（仮称）中之島五丁目3番地計画に係る大阪市環境影響評価専門委員会（全体会・各部会）における検討結果

表 5-1-19 建設機械等の稼働による影響の予測結果と環境基準値との比較
(二酸化窒素)

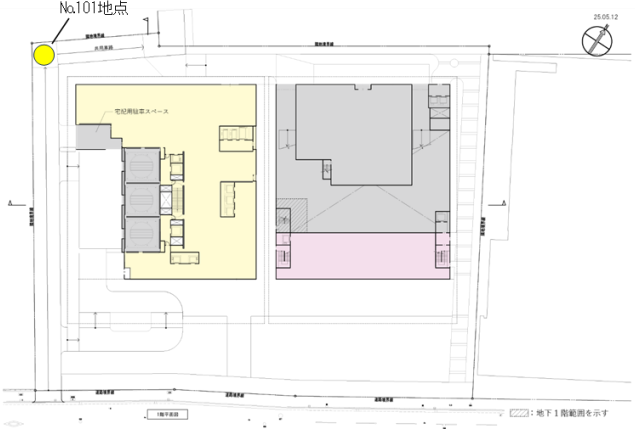
7	大気質	建設機械等の稼働に伴い発生する排出ガスにより、周辺住居地等における最大着地濃度地点の二酸化窒素の日平均値の年間98％値は0.047ppmと予測されており、環境基準を満たしているものの、大阪市が定める環境保全目標を上回る状況である。このため、環境保全目標の達成に向けた、より一層の環境保全措置について具体的に示されたい。	工事の実施にあたっては、以下のような措置を検討実施いたします。 ・工事工程を合理的にし、排出量を抑制します。 ・建設機械の定期的な点検・整備：エンジンや排気系の定期メンテナンスにより、機械の性能を維持・向上させます。 ・作業員への環境保全教育：環境負荷低減の意義を周知し、個々の意識を高めます。 ・ダスト発生の抑制措置：水撒きや防塵ネットの設置により粉じん飛散を低減します。 ・燃料消費を抑える運行方法の工夫：必要以上の運転や不要な加速・減速を避け、省エネ運転に努めます。 ・効率的な搬出・搬入経路の設計：重機の移動量を減らすことで排出量を抑制します。 ・適切な廃棄物管理：野積みなどによる二次的な排出や火災リスクを防ぎます。	建設機械等の稼働に伴う排出ガスにおいて、二酸化窒素の最大着地濃度地点の予測結果は環境基準値を満たしているものの、大阪市が定める環境保全目標値を上回る予測結果となっている。このため、準備書及び事業者が新たに検討するとされた環境保全措置（工事工程の合理化、建設機械の定期点検・整備、環境保全教育、ダスト抑制、省エネ運転、効率的な搬出・搬入経路設計、適切な廃棄物管理等）を適切かつ確実に実施するなど建設機械等からの窒素酸化物等の排出抑制を強化すること。
8		本事業計画地周辺の「大阪都市計画都市高速鉄道なにわ筋線」事業に伴う建設機械等の稼働による大気質への複合影響について、本事業の最大着地濃度地点付近での二酸化窒素および浮遊粒子状物質の寄与濃度が示されているが、その算出根拠および具体的な算出過程について、詳細を示されたい。	「大阪都市計画都市高速鉄道なにわ筋線」事業に伴う建設機械等の稼働による本事業の最大着地濃度地点付近での二酸化窒素および浮遊粒子状物質の寄与濃度については、「大阪都市計画都市高速鉄道 なにわ筋線に係る環境影響評価書」（令和2年、大阪市）に示された建設機械による寄与濃度（二酸化窒素0.0050ppm、浮遊粒子状物質0.0010ppm）の数値となります。なお、これは年間排出量が最大となる1年間の予測結果とされています。

なにわ筋線工事による寄与濃度を考慮した場合の環境濃度の算出結果は下表のとおりです。なお、これは両工事の工事最盛期が重なった場合のもので、実際にはより影響は小さいと考えられます。（なにわ筋線評価書では、中之島駅の予測対象時期は2021年10月～2022年9月、主な工事内容は開削工事となっています。）
